東通原子力発電所1号炉審査資料	
資料番号	A1-CA-0086
提出年月日	2021年3月25日

東通原子力発電所 基準地震動の策定のうち
プレート間地震の地震動評価について
(コメント回答)

2021年3月25日
東北電力株式会社

審査会合におけるコメント

各種調査結果(発生領域, 地震規模)と検討用地震の整理

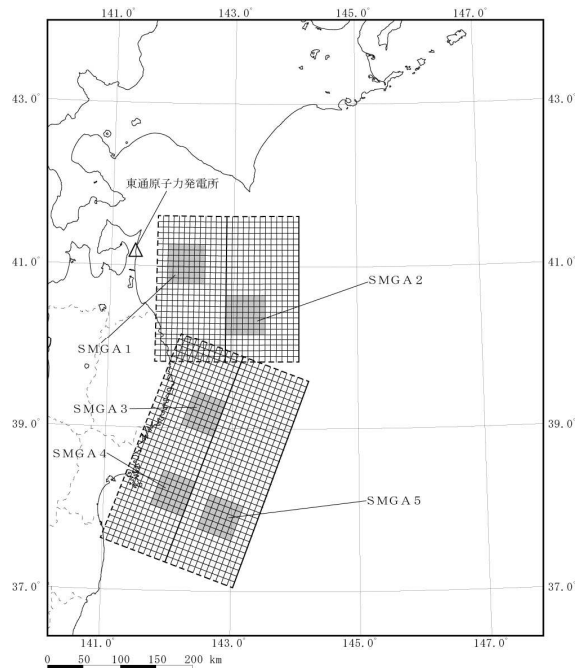
No.	コメント時期	コメント内容	今回ご説明資料の掲載箇所
S175	2020年10月2日 第902回審査会合	プレート間地震の地震動評価フローについて、各種調査と検討用地震の選定の関係が理解できるように説明を充実させること。	本資料 p.15, 26～28
S176	2020年10月2日 第902回審査会合	プレート間地震(M9)の震源モデルについて、三陸沖北部から宮城県沖にかけて南側に連動するモデルとしているが、長周期の影響等を踏まえ、千島弧側に連動するモデルについての評価も行うこと。	本資料 p.28, 33～43, 46, 47, 49, 50, 57～61, 68～75 補足説明資料 p.23～25, 27, 30
S177	2020年10月2日 第902回審査会合	プレート間地震の検討用地震(M9)のSMGAの位置の不確かさについて、偶然的な不確かさの考え方にに基づき、東西方向に加え南北方向も検討すること。	本資料 p.41～43, 65～67, 71～75
S178	2020年10月2日 第902回審査会合	プレート間地震の検討用地震の震源モデル(M9)について、内閣府(2020)による日本海溝(三陸・日高沖)モデルの強震動生成域と位置関係について比較しているが、パラメータ等についても、可能な範囲で定量的に比較検討すること。	本資料 p.48
S179	2020年10月2日 第902回審査会合	プレート間地震の経験的グリーン関数法の評価において、要素地震選定の適切性や統計的グリーン関数法との評価結果の差について説明すること。	本資料 p.50, 52 補足説明資料 p.12～20, 29
S189	2021年2月5日 第934回審査会合	検討用地震の断層モデルの地震動評価においては、加速度波形に加え、速度波形も示すこと。	本資料 p.64, 67, 70, 73

各種調査結果に基づく発生領域と地震規模を整理した結果を踏まえ、以下のとおり、検討用地震を選定する。

- 2011年東北地方太平洋沖地震(M9)が世界最大級であること、また、内閣府(2020)では三陸沖北部の海域を含んだ巨大地震を想定していること、さらに、特定地点の地震動は敷地に近い強震動生成域の影響を強く受けるが、広域的に破壊するプレート間地震では特に直近の強震動生成域の影響が支配的であること等を踏まえたものとする。
- プレート間地震の検討用地震は、敷地に対し最も近い位置に強震動生成域を持つ地震として、三陸沖北部(青森県東方沖・岩手県沖北部)のM8程度の地震を包含する領域に「東北地方太平洋沖型地震」(M9)を設定する。
- なお、千島海溝沿いの「超巨大地震(17世紀型)」の震源域は、敷地から約200km以上の遠距離となることから、敷地への影響は小さいものと考えられる。

4.1 プレート間地震の検討用地震 (4) 強震動生成域 (SMGA) 位置の設定方針

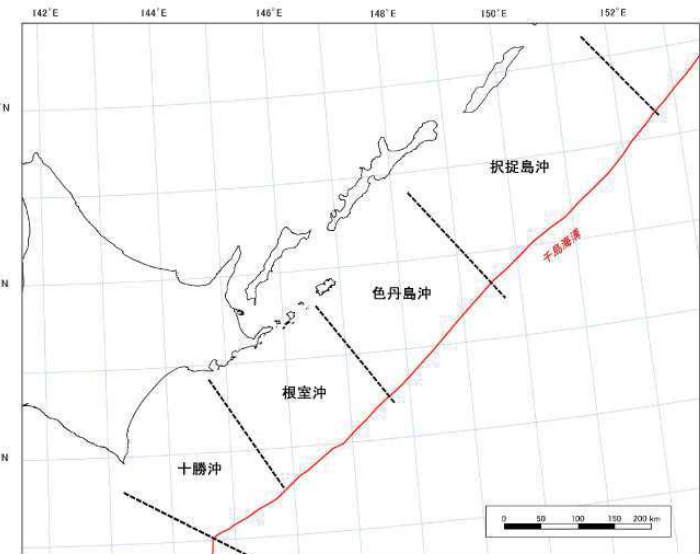
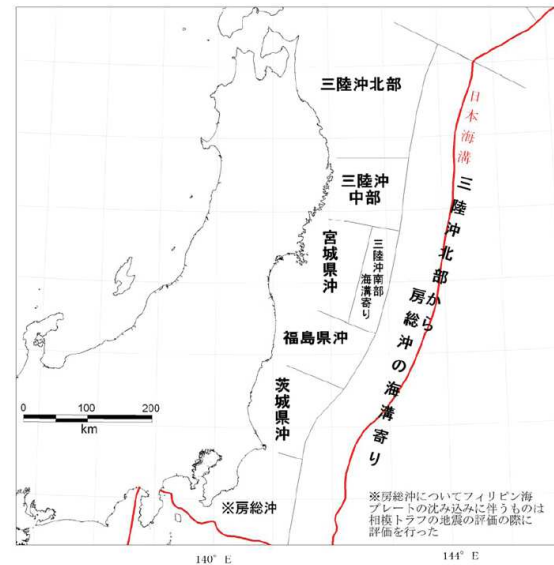
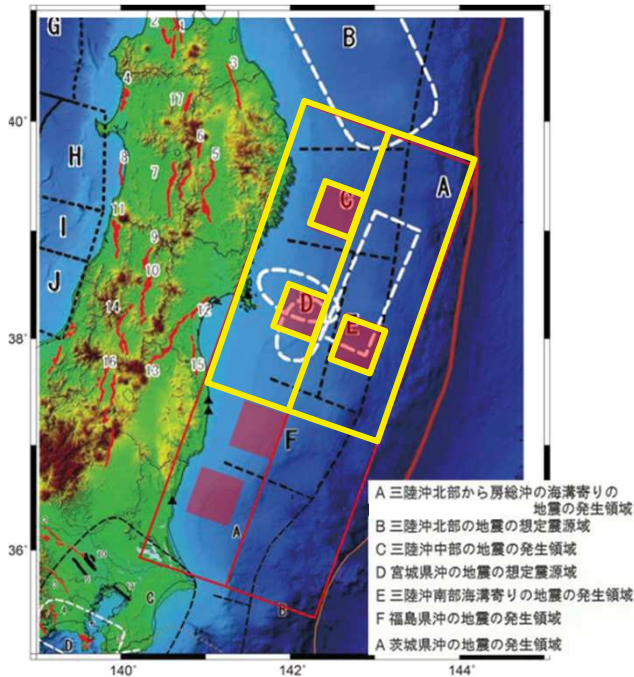
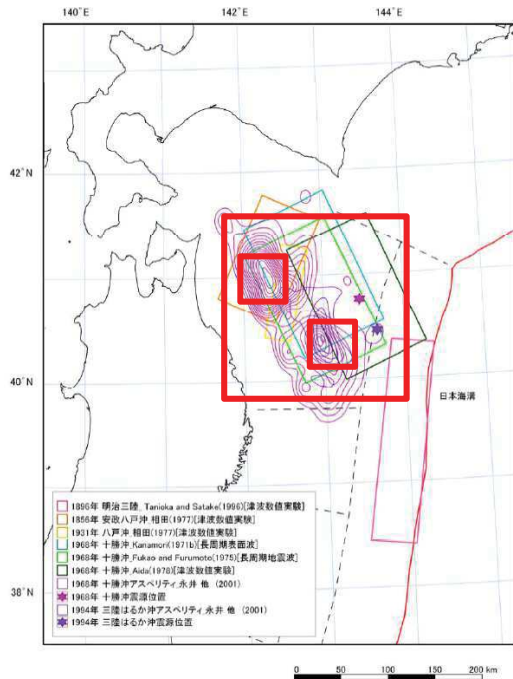
S176

- 諸井ほか(2013)では、M9規模のプレート間地震の破壊領域は広域にわたるため、強震動生成域 (SMGA) は各領域区分毎に設定している。
- 本検討においても、中央防災会議(2004)及び地震調査研究推進本部(2004b)(2012)*を参考とし、三陸沖北部(青森県東方沖・岩手県沖北部)、三陸沖中部(岩手県沖南部)、宮城県沖及び三陸沖南部海溝寄り(宮城県沖)の領域、十勝沖及び根室沖に配置する。

4.1 プレート間地震の検討用地震 (9)破壊開始点

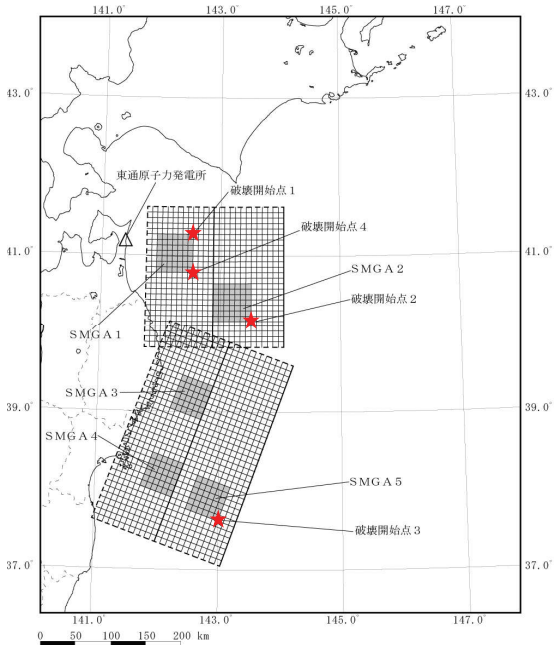
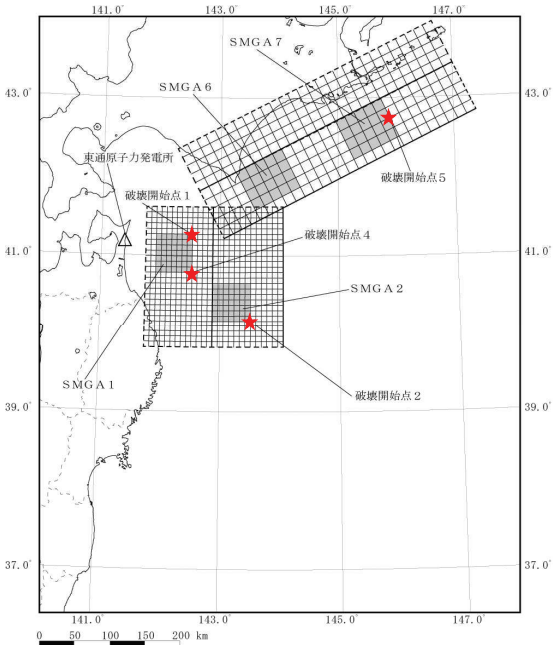
S176

- 破壊開始点は、地震波到来方向やディレクティビティ効果を考慮し、敷地へ影響が大きいと考えられる箇所に設定する。
 - 【破壊開始点1】
 - ・敷地の東側から敷地に向かって破壊が伝播するケースとして、SMGA1の北東端に設定する。
 - 【破壊開始点2】
 - ・三陸沖北部(青森県東方沖・岩手県沖北部)の領域のSMGA1及び2の破壊の伝播方向が重なるケースとして、SMGA2の南東端に設定する。
 - 【破壊開始点3】
 - ・三陸沖北部～宮城県沖の連動モデルについては、三陸沖中部(岩手県沖南部)～宮城県沖及び三陸沖南部海溝寄り(宮城県沖)の領域のSMGA3～5の破壊の伝播方向が重なるケースとして、SMGA5の南東端に設定する。
 - 【破壊開始点4】
 - ・敷地への影響が大きいSMGA1(補足説明資料3章参照)について、破壊の伝播方向が敷地へ与える影響を検討するケースとして、SMGA1の南東端に設定する。
 - 【破壊開始点5】
 - ・三陸沖北部～根室沖の連動モデルについては、十勝沖及び根室沖の領域のSMGA6, 7の破壊の伝播方向が重なるケースとして、SMGA7の東側中央に設定する。

三陸沖北部の領域の断層パラメータ比較

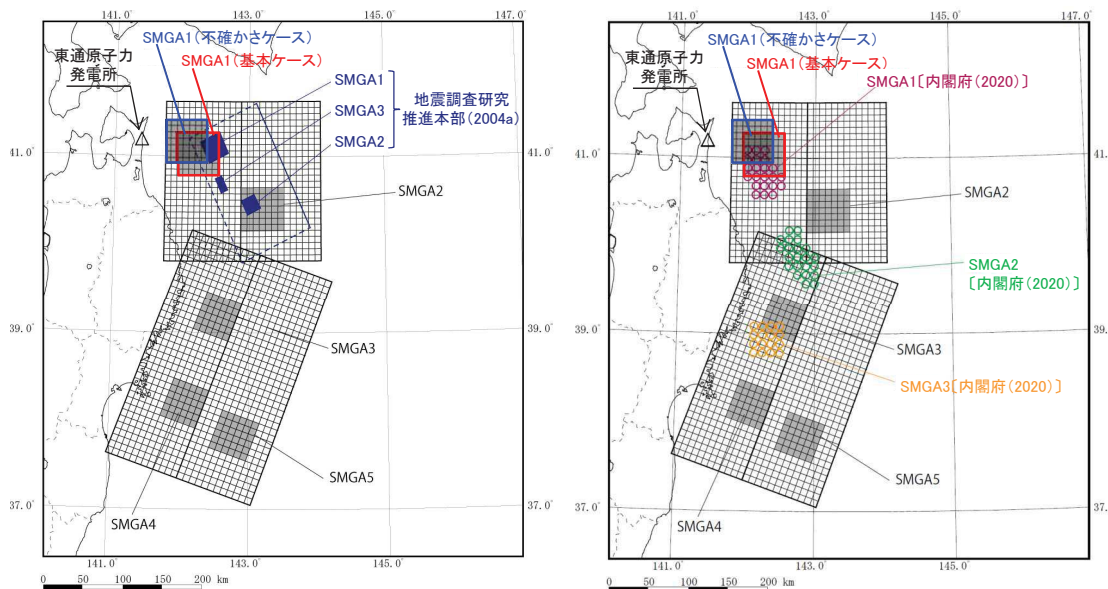
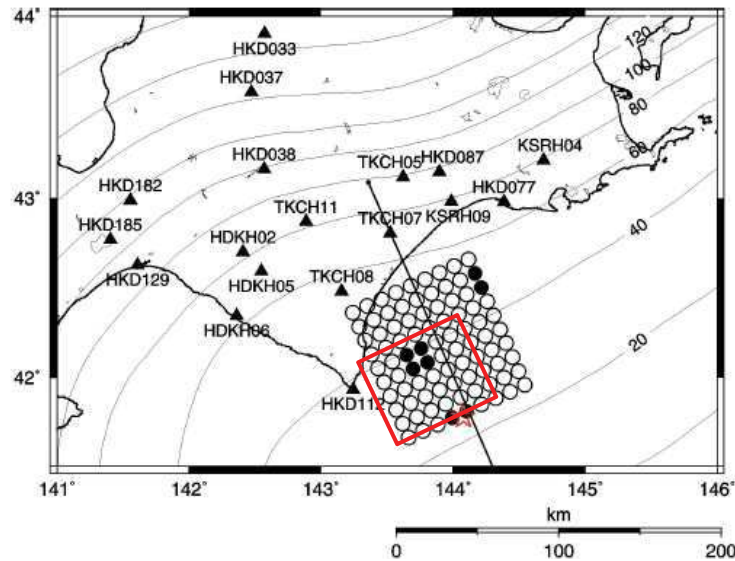
(15) 断層パラメータの妥当性検討② 地震調査研究推進本部(2004a), 内閣府(2020)との比較 **S178**

- 検討用地震の震源モデルのうち敷地に最も近いSMGA1を含む三陸沖北部の領域について、地震調査研究推進本部(2004a)による想定三陸沖北部地震の震源モデル及び内閣府(2020)による日本海溝(三陸・日高沖)モデルの強震動生成域との比較を示す。
- 検討用地震の震源モデルのうち敷地に最も影響のあるSMGA1は、他2つのモデルの敷地に最も近いSMGAよりもさらに近い位置にあり、また、その短周期レベルも他2つのモデルと同等またはそれ以上である。なお、検討用地震の基本震源モデルのSMGA1の短周期レベルは、短周期レベルが大きい1978年宮城県沖地震を踏まえた割増係数1.4を保守的に考慮している。
